Technicka informacija

Zamena 6PK1140 ELAST kanalnog kaisa sa 6PK1070 za Audi, VW, Seat i Skodu 1.6 TDI i 2.0 TDI (common rail)

Belt drive

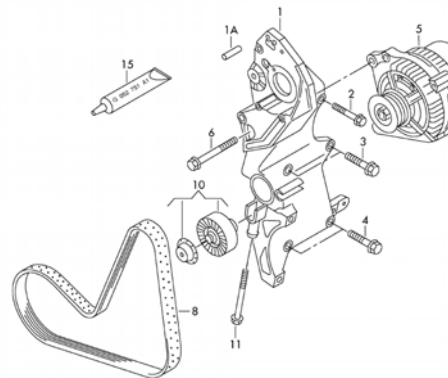
Problem:

6PK1140 ELAST kanalni kais (OE no. 03L903137G) se vise ne proizvodi. Zamena je 6PK1070 (OE no. 30L903137) koji se ne moze postaviti direktno.

Resenje:

Originalni spaner (OE no. 03L145276) bi trebalo zameniti sa zateznim elementom sa rolerom (OE no. 038903315AH). Zajedno sa novim kaisem, zatezac bi trebalo ugraditi sa novim sestougaonim M 8x50 vijkom (OE-Nr. N10640801).
